ため池の機能を廃止するために設置した水路の設計が適切でなかったもの

(1件 不当と認める国庫補助金 5,269,614 円)

(参考図1)

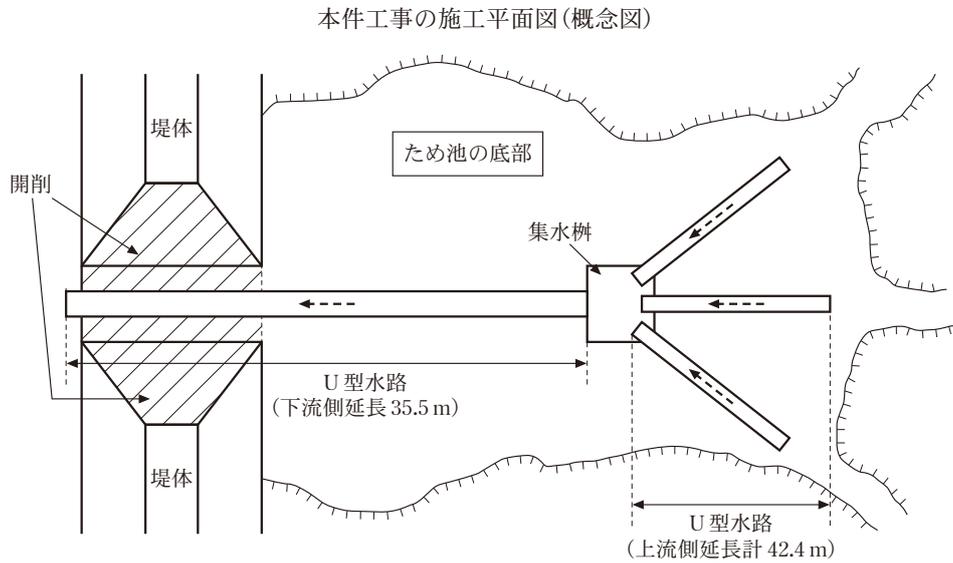
高松市は、防災減災対策として老朽化が進んだため池の機能を廃止するために、高松市塩江町青池地区において、堤体の開削、水路及び集水^{ます}柵の設置等の工事を実施している。このうち水路の設置については、廃止するため池内に流入する水をため池外の既存の水路に排水するために、コルゲートフリュームを用いたU型水路(以下「U型水路」という。)を、集水柵の上流側に延長計42.4m(内空断面の幅0.35m、高さ0.35m)、下流側に延長35.5m(内空断面の幅0.60m、高さ0.60m)、延長合計77.9mにわたり設置するものである(参考図1参照)。

(参考図2)

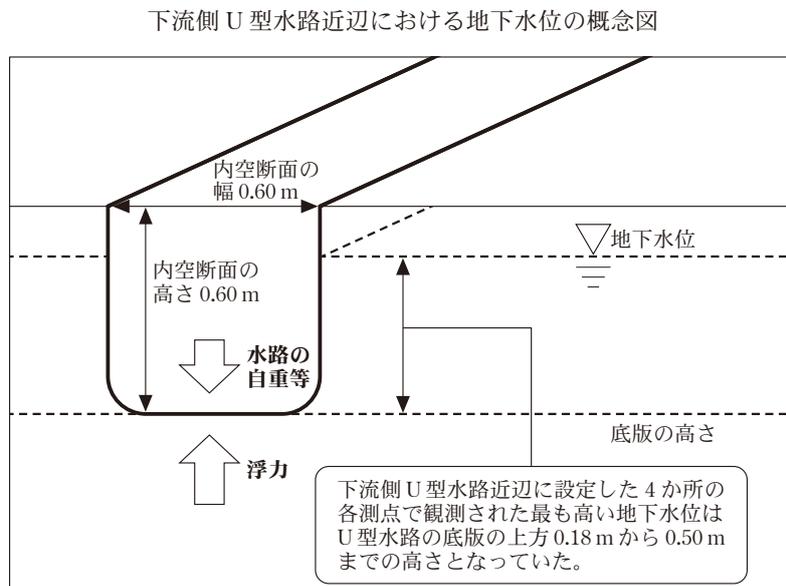
そこで、U型水路近辺の6か所を測点として設定し、気候条件の異なる複数の調査日において実際の地下水位を調査したところ、下流側に設置されたU型水路(以下「下流側U型水路」という。)近辺に設定した4か所の測点の全てにおいて地下水が確認され、各測点で観測された最も高い地下水位はU型水路の底版の上方0.18mから0.50mまでの高さとなっていた(参考図2参照)。このため、上記調査の結果を踏まえて、下流側U型水路について、地下水によるU型水路の浮上に対する検討を行ったところ、安全率は0.16から0.52までとなり、必要とされる安全率を大幅に下回っていた。
